ZMIANY W OZNAKOWANIU STANOWISKA TLOF WRAZ Z PRZESUWNICĄ (ustalone po spotkaniu w ULC 15.10.2018).

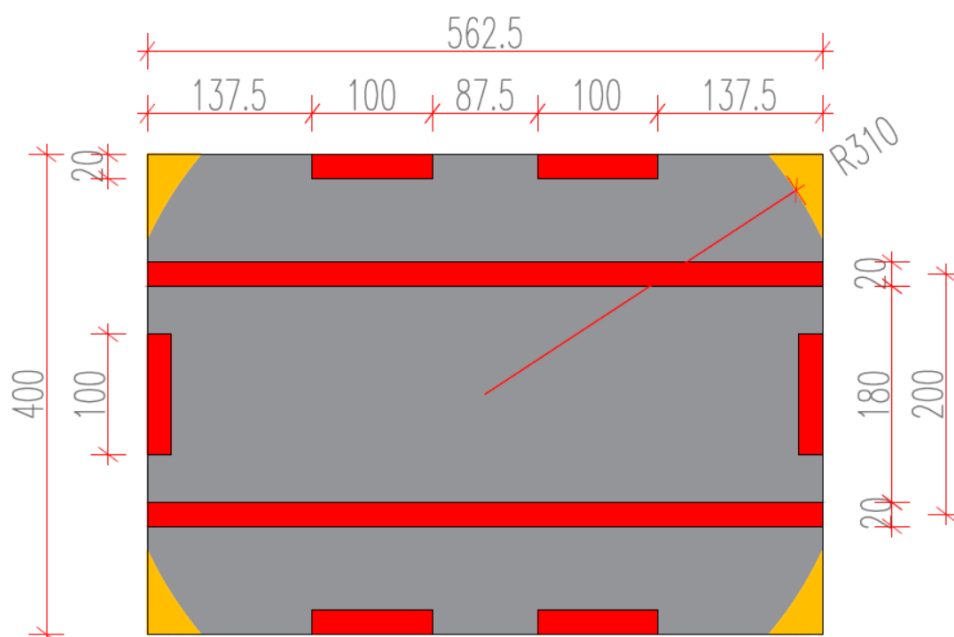
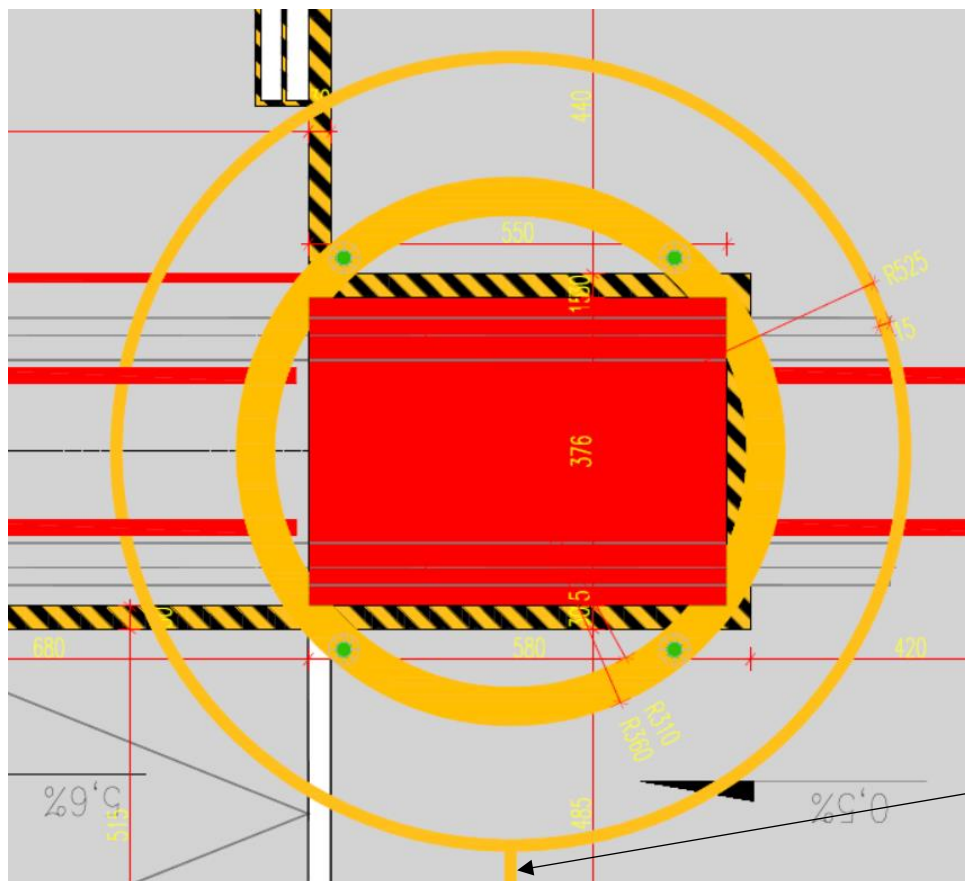
Malowanie przesuwnic:

1. Pasy kierunkowe na platformie pomalować na czerwono
2. Wrysować okrąg o wewnętrznym promieniu 310 cm, o szerokości 50 cm (nie mieści się w całości na platformie).
3. Jako punkt środkowy okręgu obrać środek geometryczny platformy.
4. Rezygnacja z malowania barwy czerwonej w narożnikach platformy.

Malowanie stanowiska bez przesuwnic:

1. Rezygnacja z żółtego krzyża, malowanie pod przesuwnicą – prostokąt barwy czerwonej (RAL 3024), wypełnienie całej przestrzeni pod przesuwnicą.
2. Pasy kierunkowe kolor czerwony o rozstawie 200 cm pomiędzy osiami tych pasów, tj. 180cm pomiędzy wewnętrznymi krawędziami pasów, analogicznie do malowania pasów kierunkowych na przesuwnicach.
3. Pas wyznaczający strefę bezpieczeństwa wokół platformy – zastosować kolor czerwony.
4. Wrysowany okrąg o wewnętrznej średnicy 620 cm (promień 310 cm) i szerokości 50 cm.
5. Wrysowany okrąg o zewnętrznej średnicy 1050 cm (promień 525 cm) i szerokości 15 cm – wymiar 0,83D.
6. Jako punkt środkowy okręgów obrać środek geometryczny platformy.
7. Nie stosować linii wyprostowania, linia środkowa drogi kołowania ma kończyć się na zewnętrznym okręgu stanowiska postojowego.
